Změnový list č. 3 (ZL)

ZL č./verze:	3
Datum předložení ZL:	15.07.2022
Smlouva o dílo (SoD) č.: 2022/OMP/0620	
Ze dne:	22.04.2022
Stavba:	Rekonstrukce objektu č. p. 200 k.ú. Strašnice na základní školu Praha 10 – Strašnice
Název změny:	Bourané příčky a nová příčka
Důvod změny a identifikace původce změny:	
<p>Při bouracích pracích na 2 a 3NP byly provedeny bourací práce omítek příček, kde bylo zjištěno vystavení příček z cihel plných pálených na kant. Takto provedené příčka po bouracích pracích ztrácí svou nosnost a je nutno ji celou zbourat.</p> <p>Nahrazení bylo navrženo ze strany AD za skladbu z příčky SDK.</p>	
Popis změny:	
<p>'Doplnění položky pro bourání a likvidaci suti.</p> <p>Doplnění položek spojených s vyhotovením nových SDK příček.</p> <p>Změna dle ZZVZ § 222, odstavec 6</p>	
Změna má vliv do následujících profesí (oblast projektové dokumentace):	
SO.02.1_ Stavba	
Přílohy:	
<p>ZL 03 Příloha č.01 - Vyčíslení změny</p> <p>ZL 03 Příloha č.02 - 04_ZS_OL pudorysy-NoveKce-04_N_2.NP</p> <p>ZL 03 Příloha č.03 - 05_ZS_OL pudorysy-NoveKce-05_N_3.NP</p> <p>ZL 03 Příloha č.04 - 74_ZS_OL pudorysy-Stavajici-DPS2020-74_B_2.NP</p> <p>ZL 03 Příloha č.05 - 75_ZS_OL pudorysy-Stavajici-DP

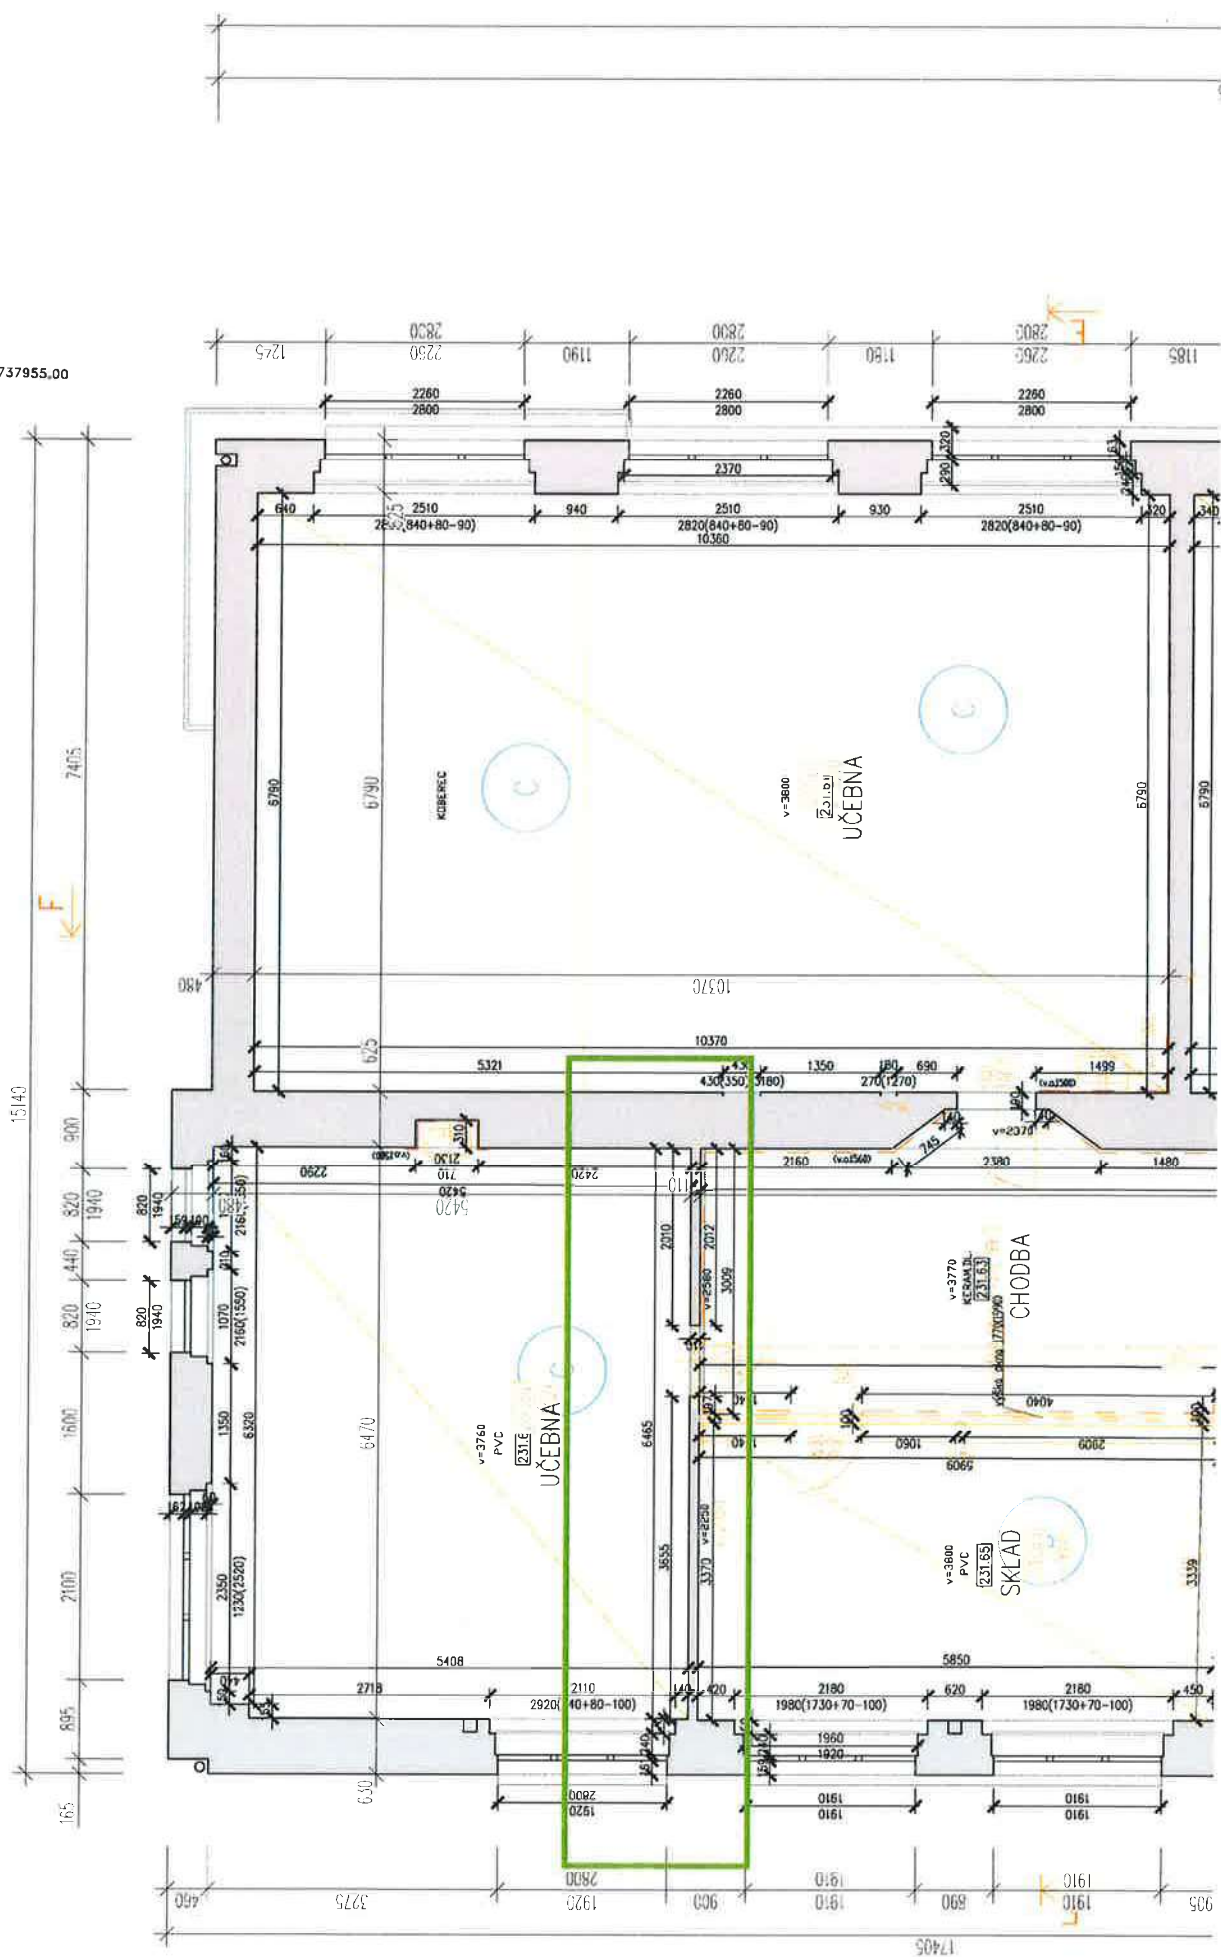
BOD 7/1

Bourané příčky budou nahrazeny akustickou SDK příčkou s dvojitým opláštěním - skladba W33

Ze strany sociálního zařízení zůstane SDK předstěna W25 pro osazení WC bloku s nádržkou a provedení instalací ZTI.

Předstěna ze strany chodby W21 nebude realizována.

W33 – SDK příčka tl. 125 mm s dvouvrstvým opláštěním

Malba

Penetrace

2x12,5 mm SDK RB (White)

Minerální izolace 60 mm

CW 75 mm, doplnit o zpevňující profily pro ZTI

2x12,5 mm SDK RB (White)

Penetrace

Malba
